Protokoll der zweiten Dialog-Veranstaltung zum Elbchaussee-Dialog (Planungsworkshop)

am Freitag, dem 16. November 2018, von 19.30 Uhr bis ca. 21.45 Uhr
(Infomarkt ab 18.30 Uhr)

Corinthstraße/Elbchaussee

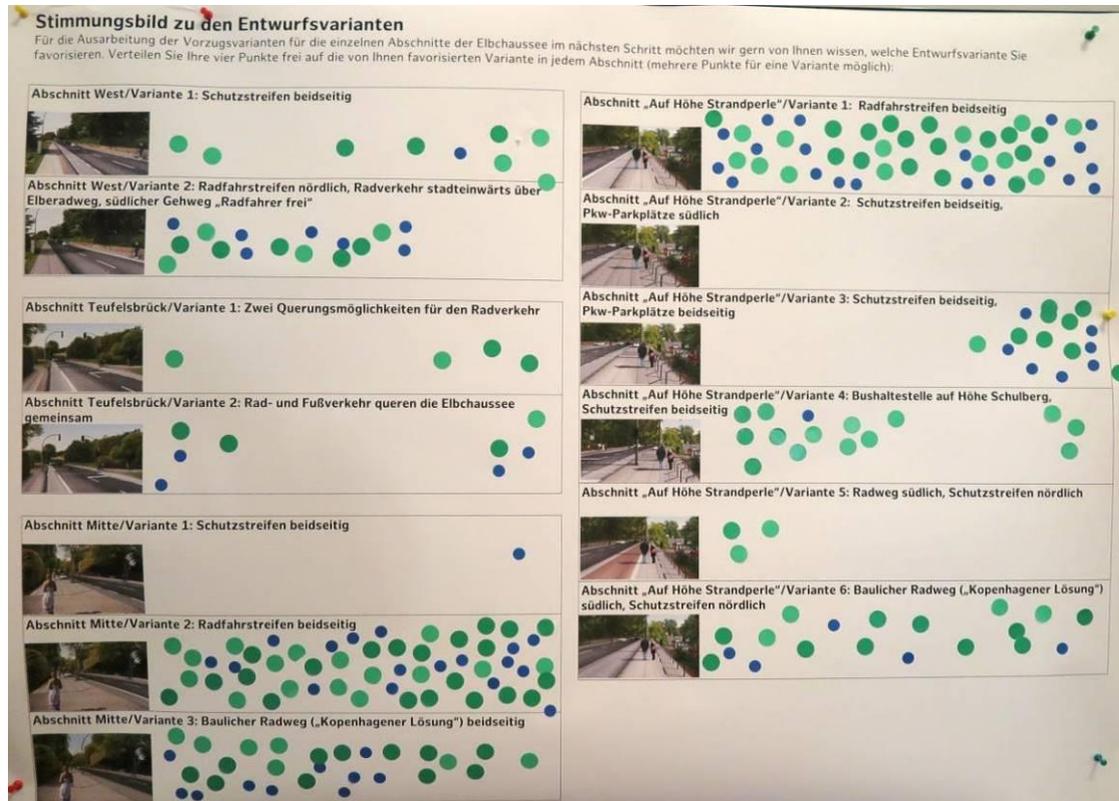
- Diese Verkehrsinsel hat mich(Radfahrerin Stadt einwärts) einen schweren Verkehrsunfall gekostet: PKW weicht nach rechts aus und streift mich und begeht Fahrerflucht!
